工程施工查核改善對策及結果表

「臺中雲林水源調度-烏日至大里送水管(一)」

查核日期：113年12月10日

承攬廠商：益達開發股份有限公司

圖3-1 品質計畫審查作業程序流程圖

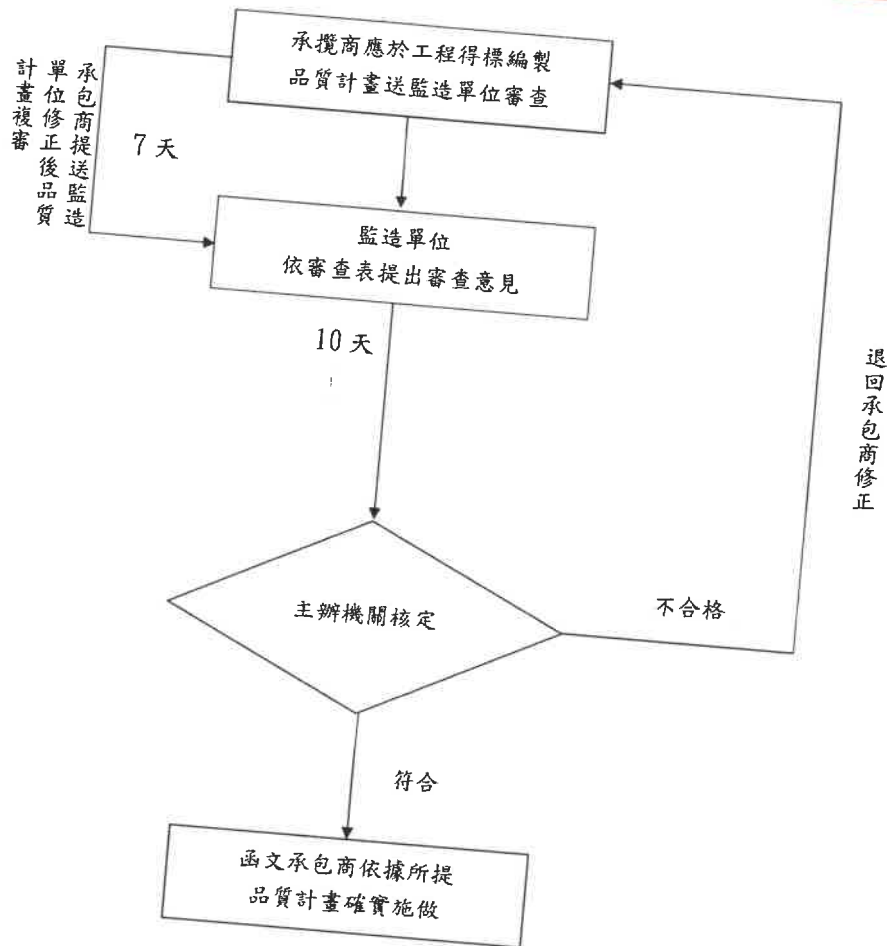
3.品質計畫審查時限為監造單位於 10 天內函復施工廠商審查意見 (P3-1 說明)，與流程圖 3-1「10 天送主辦機關核定」不符。【L】(4.02.01.03)

品質計畫審查時限說明與流程圖不一致。

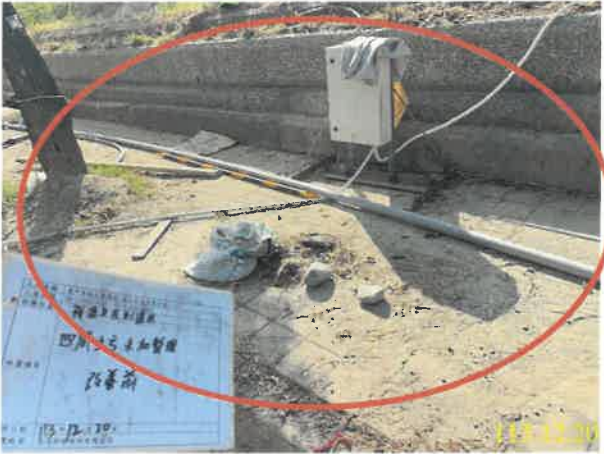
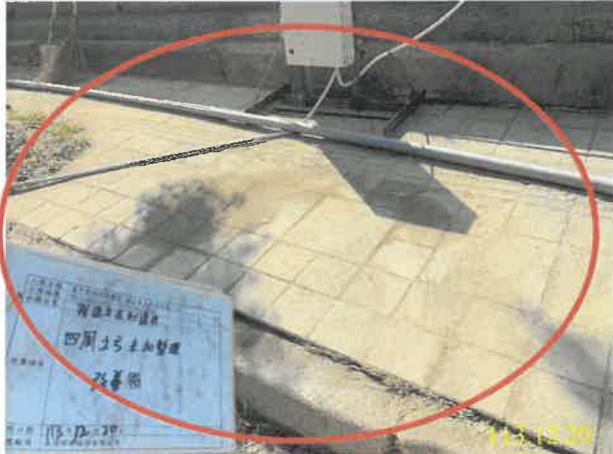
14. 發進井及到達井周邊環境髒亂。【L】
(5.05.09)

已於113年12月20日再進行現場環境整潔, 爾後每日將定時進行環境整潔, 避免影響用路人安全, 並請工地主任加強環境整潔管理。

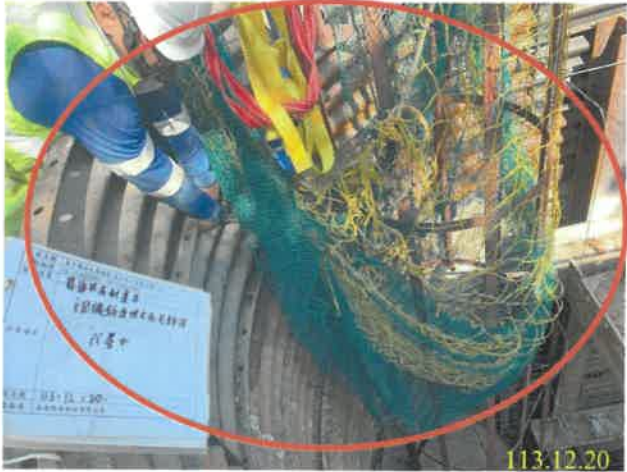
17-2. 發電機之接地線與接地銅棒未使用銅夾。
【 L 】
(5.07.06.02)

已於113年12月20日針對發電機之接地線與接地銅棒未使用銅夾進行補正, 並加裝保護套, 爾後請職安人員加強電器設備整備, 避免職安災害發生。

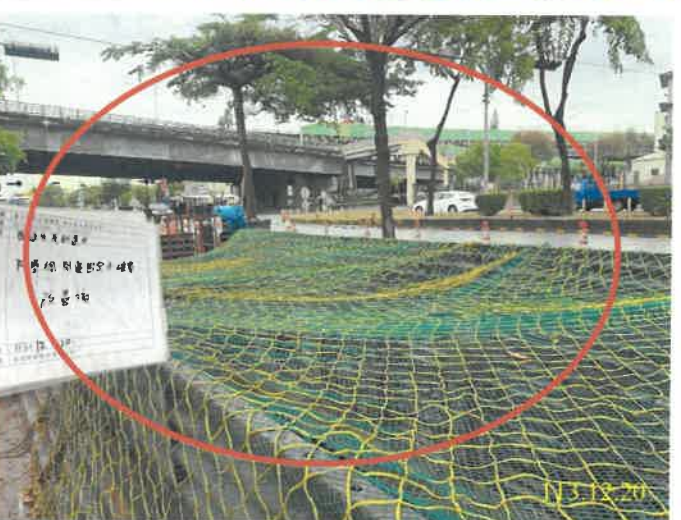
19-2. 發進井及到達井井內雜物凌亂未加整理。
【L】(5.09.09)

已於113年12月20日再進行現場環境整潔，爾後每日將定時進行環境整潔，避免影響工作人員安全，並請工地主任加強環境整潔管理。
